RESOLUCIÓN No. **7406** DE 2024

*"Por la cual se aprueban unas modificaciones y se fijan condiciones al contenido de la Oferta Básica de Interconexión –OBI– de **EMPRESAS MUNICIPALES DE CALI EMCALI E.I.C.E. E.S.P.**"*

LA DIRECTORA EJECUTIVA DE LA COMISIÓN DE REGULACIÓN DE COMUNICACIONES

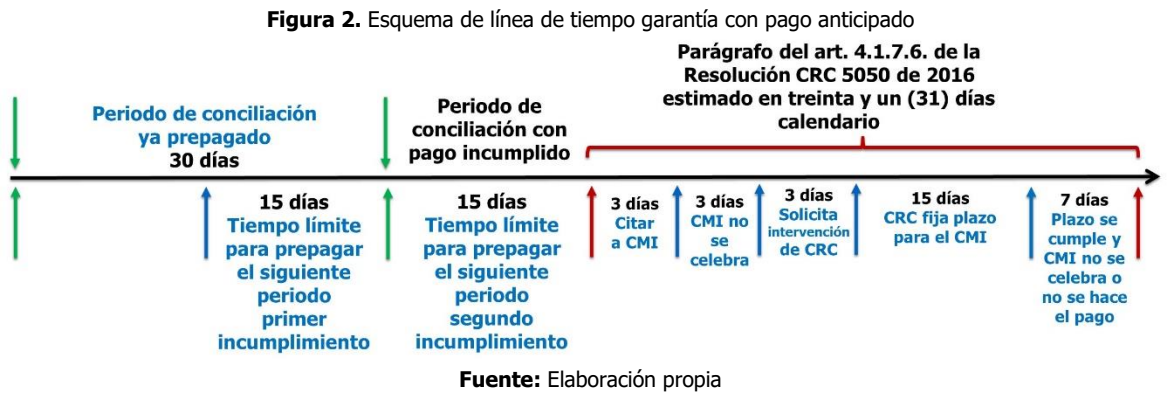
Sin embargo, se observa que tanto en la OBI aprobada mediante Resolución CRC 3720 de 2012, como en la actualización que **EMCALI** presentó mediante el "Formulario para Ofertas Básicas de Interconexión" allegado el 18 de agosto de 2023 para aprobación, se establece que para la aplicación de los criterios justificativos del monto de la garantía se calcula sobre un periodo de tres meses, aspecto este que se hace necesario precisar de conformidad con lo establecido en el parágrafo del artículo 4.1.7.7 de la Resolución CRC 5050 de 2016, adicionado por el artículo 16 de la Resolución CRC 6522 de 2022, según el cual, al calcular el monto a ser cubierto por la garantía en lo relativo a los costos variables y fijos, se deben considerar los tiempos asociados a los procesos de Conciliación, tiempo límite de recepción de información, tiempo para transferencia de saldos, tiempo para la citación y realización del CMI, e incluso el plazo para que pueda aplicarse la suspensión provisional de la que trata el artículo 4.1.7.6 de la citada resolución. De ahí que los tres meses contemplados en la OBI de **EMCALI** no se ajusten a los periodos de tiempo dispuestos en la regulación, siendo procedente fijar condiciones al amparo de lo dispuesto en la Resolución CRC 6522 de 2022.

*"Teniendo en cuenta los plazos definidos en el anexo financiero por **EMCALI**, el término a garantizar previo a la desconexión provisional es de 156 días calendario, el cual corresponde a la sumatoria de: (i) los dos periodos consecutivos de conciliación (60 días calendario), (ii) el tiempo límite para la recepción de la información para facturar (25 días calendario) establecidos en la hoja "Anexo financiero" de la OBI del proveedor (iii) el periodo de cuarenta (40) días calendario previsto como plazo máximo para la transferencia de saldos establecido en el artículo 4.1.7.2 de la Resolución CRC 5050 de 2016, así como, (iv) el procedimiento para asegurar la realización del CMI, de que trata el artículo 4.1.7.6 de la mencionada Resolución CRC 5050 de 2016, estimado en treinta y un días (31) días calendario. En aras de la claridad, el término a garantizar puede esquematizarse en la Figura 1:*

De acuerdo con lo expuesto, la CRC procederá a fijar las condiciones en los términos descritos a continuación:

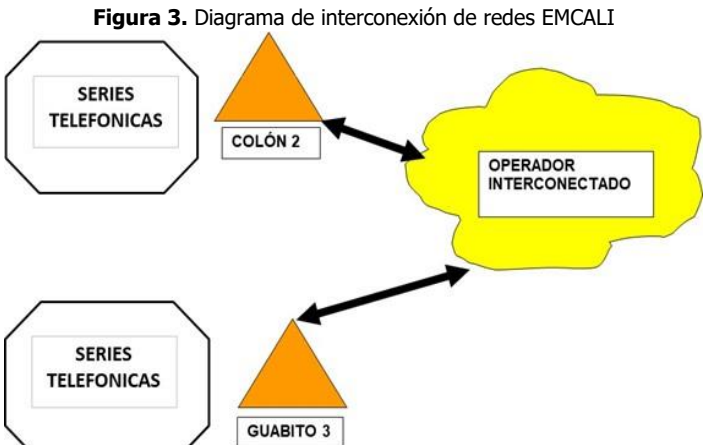
Se evidencia en el formato OBI presentado que **EMCALI** modificó el diagrama de interconexión, en el cual se presenta de manera gráfica la distribución de los nodos de interconexión de la red fija, así como los elementos que participan en la interconexión. Una vez revisado el diagrama de interconexión, la CRC evidencia que los mismos se encuentran ajustados a la realidad presentada por **EMCALI** y que se muestra en la Figura 3, el cual refleja los nodos de interconexión de la red fija aprobados y descritos en la Tabla 6. De acuerdo con lo anterior, esta Comisión aprueba la modificación incluida en el formato de OBI remitido en la forma presentada por **EMCALI**.
